改善箇所説明図

《自動変速機用コントローラ》

基準不適合発生箇所
(制御プログラム)

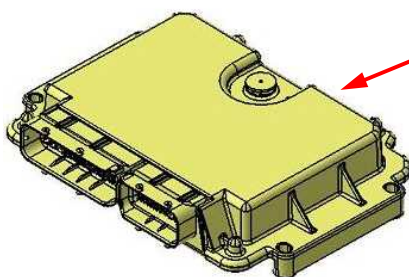
小型トラックのフルタイム4WD車において、機械式自動変速機の制御プログラムが不適切なため、発進時に後輪のスリップ状態が続くと、エンジン回転数が上昇し、最悪の場合、意図せぬ加速をするおそれがある。

全車両、機械式自動変速機の制御プログラムを対策プログラムに書き換える。
